东涌镇太石十字涌综合整治项目

初步设计报告

(报批稿)

附件2 东涌镇太石十字涌综合整治项目初步设计咨询意见回复表

图 2.5-1 太石涌与太石十字涌集雨面积影像示意图

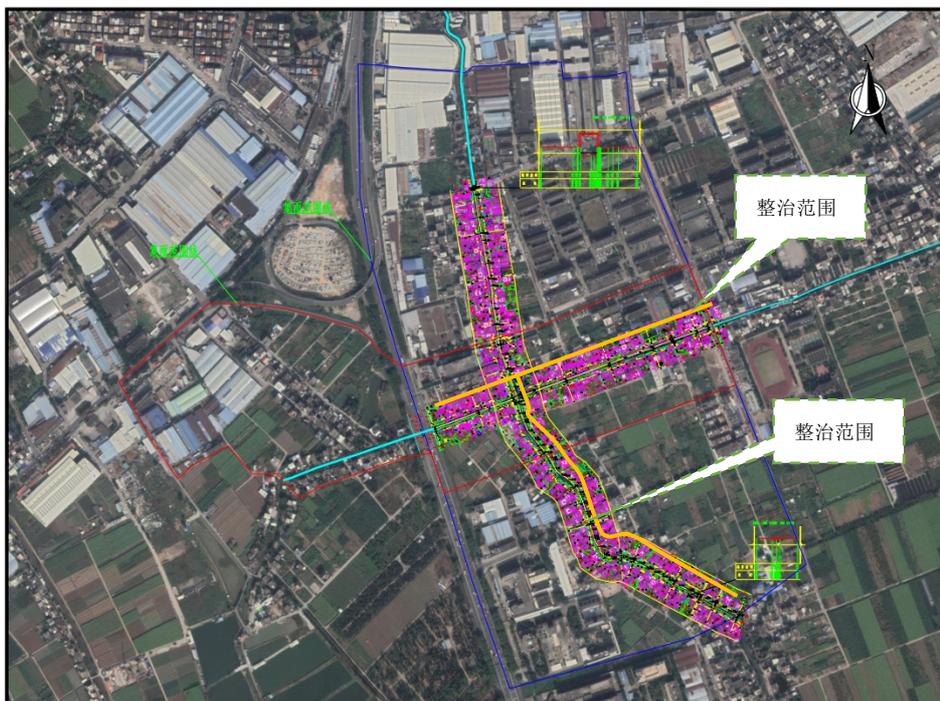
章节	序号	意见	回复
2、水文	1	补充论证排涝控制水位的合理性，分析现状水闸和泵站排水能力能否保障安全管控水位。	已补充，详见报告 4.6.3 节，现状水闸和泵站排水能力能保障安全管控水位
	2	补充工程所在河流集雨范围分布示意图。	已补充，详见报告图 2.5-1
	3	复核设计洪峰流量计算方法，复核 2-3 页第一行计算方法文字描述。工程所在河流集雨面积较小，复核广东省综合单位线和广东省推理公式在较小汇水流域上的适用性。	已复核设计洪峰流量计算方法及相关描述，详见报告 2.5.4 节，并对结果进行合理性分析，对比工程附近区域类似其他工程，洪峰模数相近，说明本次采用的计算方法是可行并适用本工程的。
	4	补充清淤前后水位对比分析。	已补充，详见报告 4.6.4 节
	5	复核多年平均潮位，报告中多年平均潮位前后描述不一致。	已复核并修正，使前后文数据保持一致
	6	建议复核施工期设计洪水计算标准。	已复核施工期设计洪水标准，在枯水期施工，确定其标准为 5 年一遇。
	7	复核图名，如 2-7 页“表 2.3-2 工程周边水文站点位置示意图”等。	已复核图名并修正，详见报告相关内容
3、工程地质	1	4.2.1 与 4.2.2 中未见太石涌即 SZCBK0+000~SZCBK0+627.1A 部分的评价，请说明。	已复核并以设计桩号进行分段评价
	2	岩芯照片页眉显示为均涌整治，请说明。	原页眉有误，照片实际为十字涌项目，已按实际修改
5、工程布置及建筑物	1	根据 5.2.1：“设计标准采用区域排涝标准即 20 年一遇 24 小时暴雨不成灾。”；又根据 5.6.8，计算堤顶高程时未考虑波浪爬高与风壅水面高，据此应为非达标整治，请统一。	咨询业主意见及参考南沙区其他类型项目，本项目计算堤顶高程时不考虑波浪爬高与风壅水面高。
	2	补充说明纵断面设计中现状河底高程情况，起终点高程，桥底高程，清淤厚度等指标，起终点位置的叙述不宜过多重复。	已补充现状河底高程情况及清淤厚度等指标。详见报告 5.6.6 河道纵断面设计。
	3	护岸结构设计应说明开挖回填设计参数，如开挖边坡坡比，回填土压实系数，种植土厚度等。	已补充说明，详见报告 5.6.4.1 方案一：格宾石笼护岸。
